**菊池川水系
多段階の浸水想定図・水害リスクマップ
修正内容の正誤表**

令和7年12月26日

国土交通省 菊池川河川事務所

繁根木川 3m以上 【現況河道】

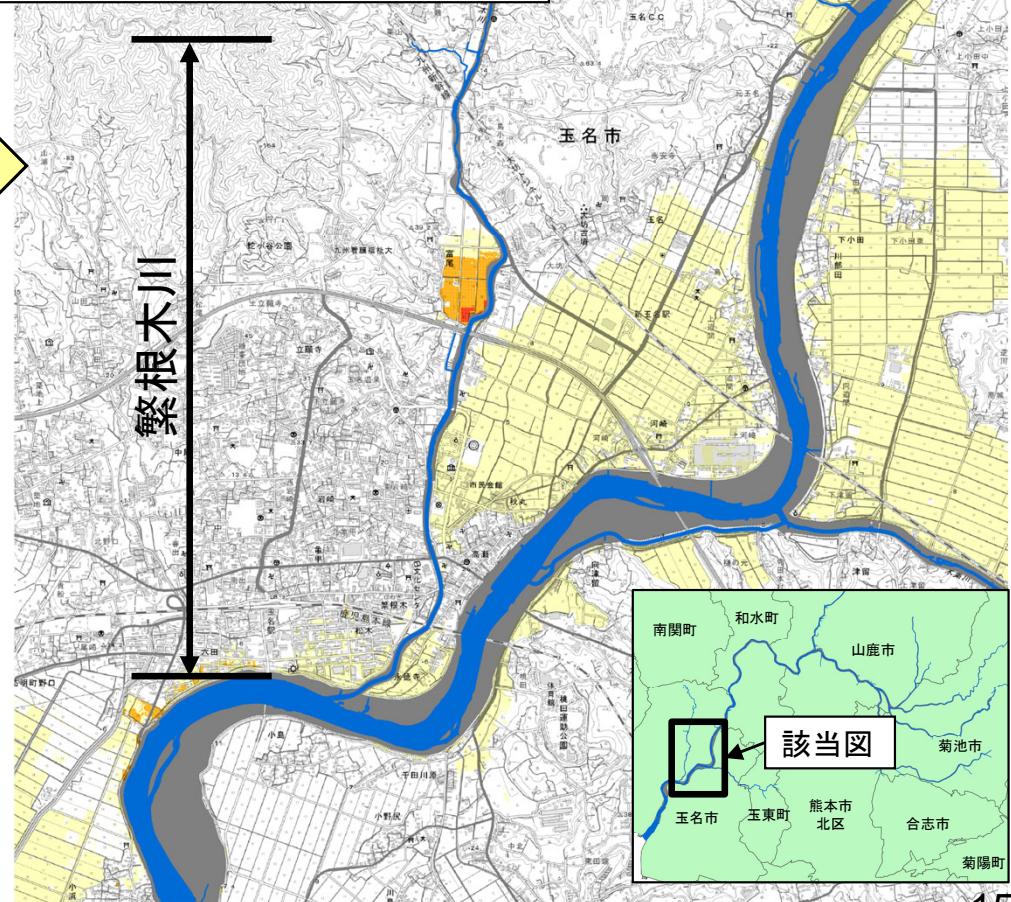
多段階の浸水想定図（1/50規模）の誤りがあったため浸水頻度が過小になっていた。

多段階の浸水想定図（1/50規模）を是正することで、一部浸水頻度が高くなつた。

繁根木川 浸水あり【短期河道】

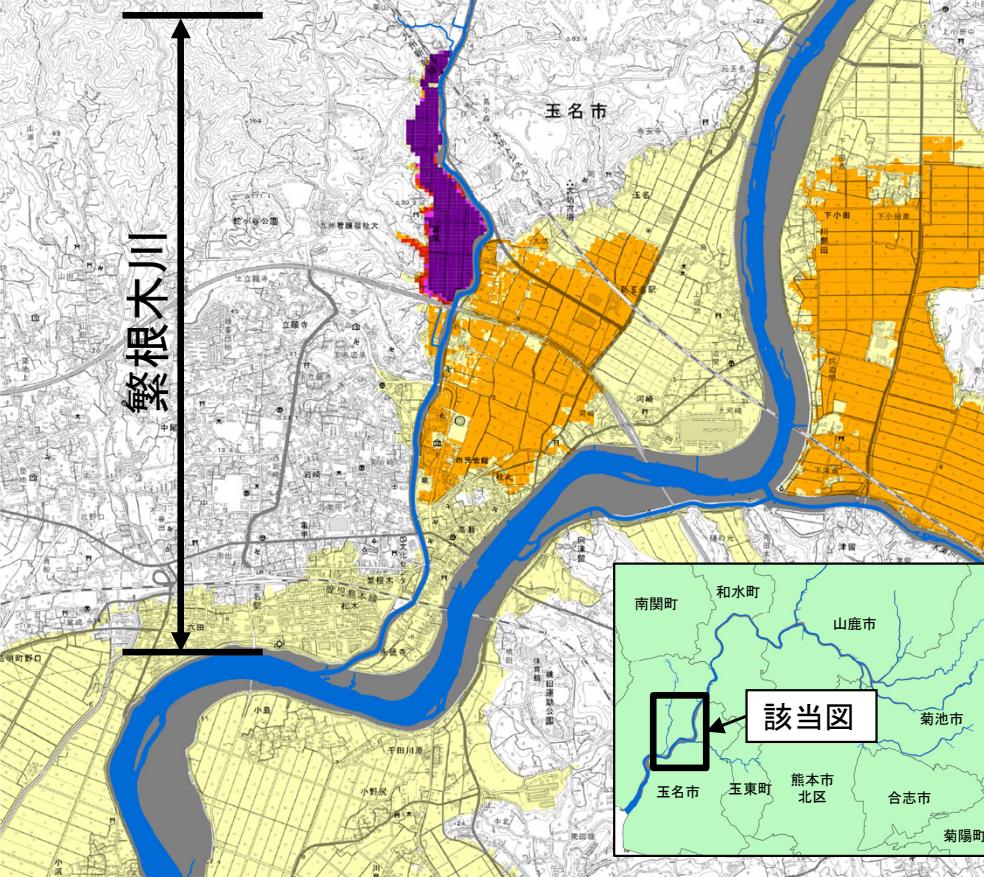
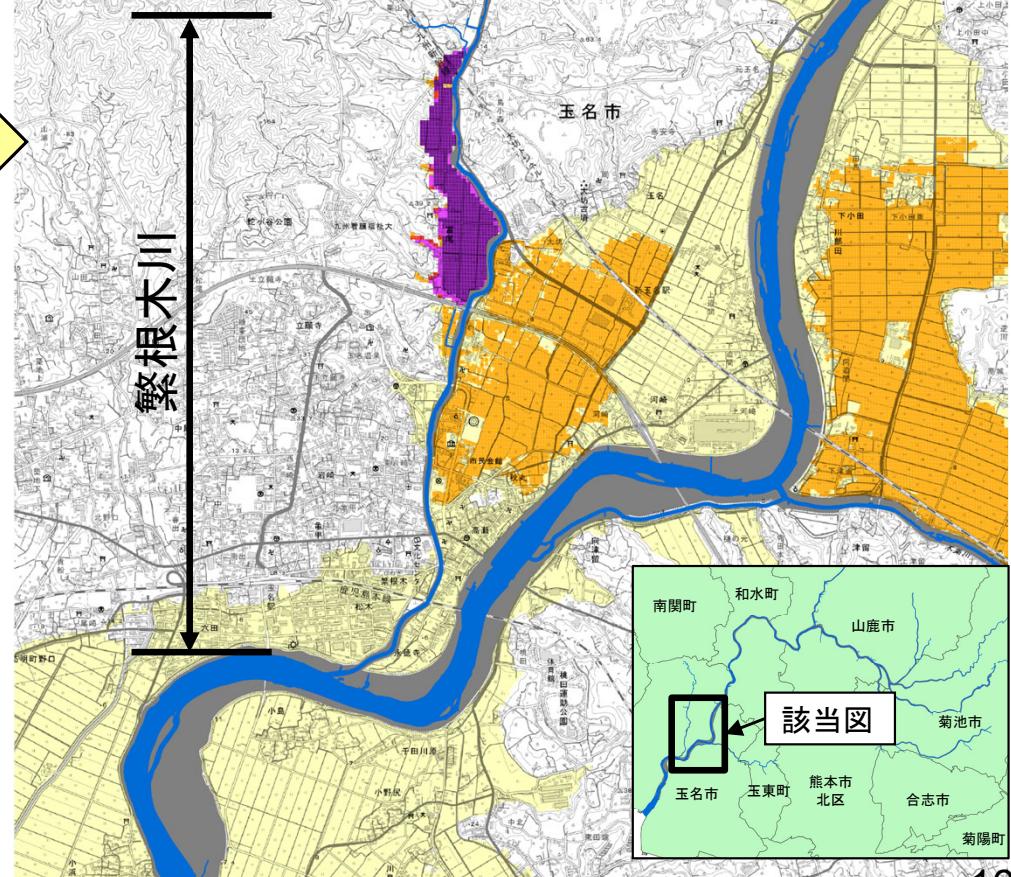
多段階の浸水想定図（1/50規模）の誤り、着色の誤表示があったため浸水頻度が過小になっていた。

多段階の浸水想定図（1/50規模）及び着色表示を是正することで、一部浸水頻度が高くなった。

繁根木川 50cm以上【短期河道】

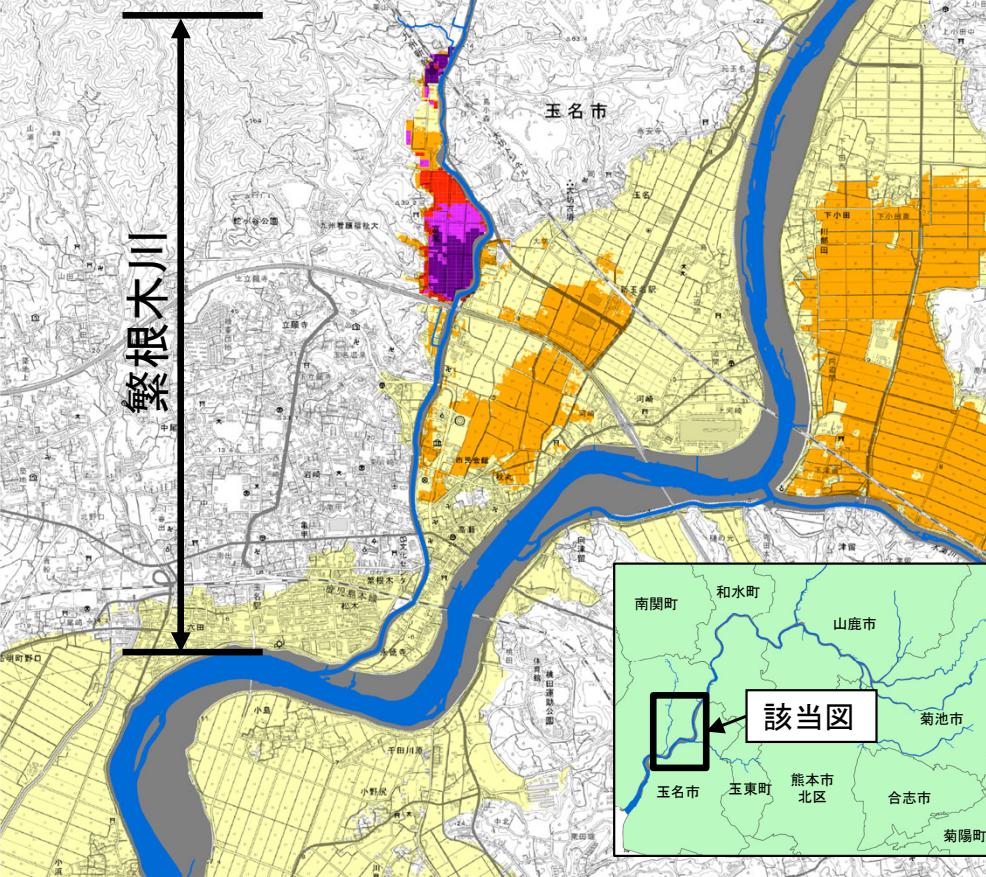
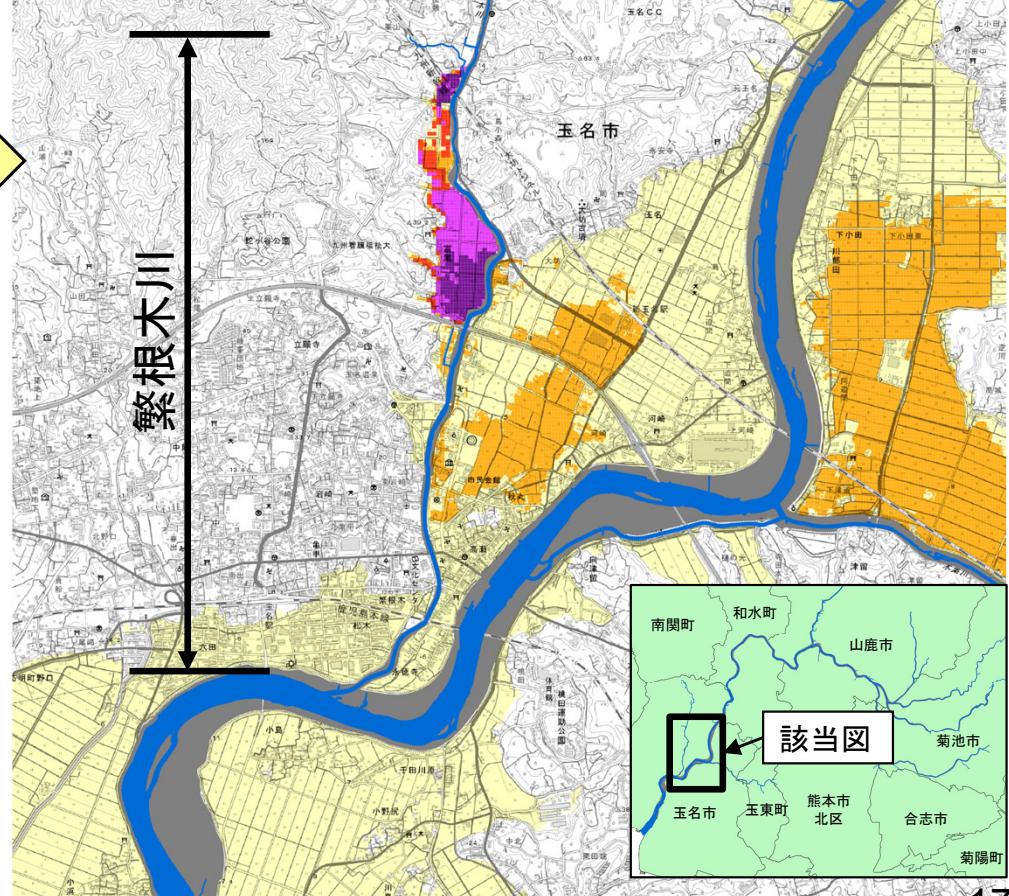
多段階の浸水想定図（1/50規模）の誤り、着色の誤表示があったため浸水頻度が過小になっていた。

多段階の浸水想定図（1/50規模）及び着色表示を是正することで、一部浸水頻度が高くなった。

繁根木川 3m以上 【短期河道】

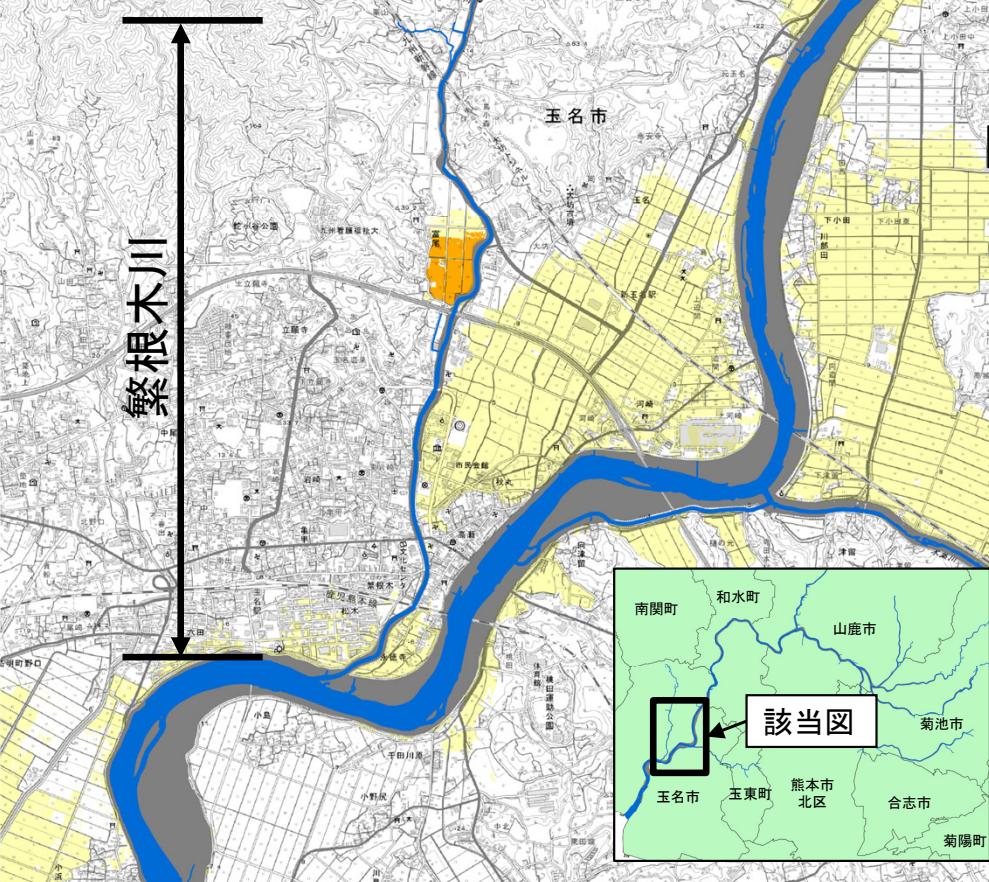
多段階の浸水想定図（1/50規模）の誤りがあったため浸水頻度が過小になっていた。

多段階の浸水想定図（1/50規模）を是正することで、一部浸水頻度が高くなつた。
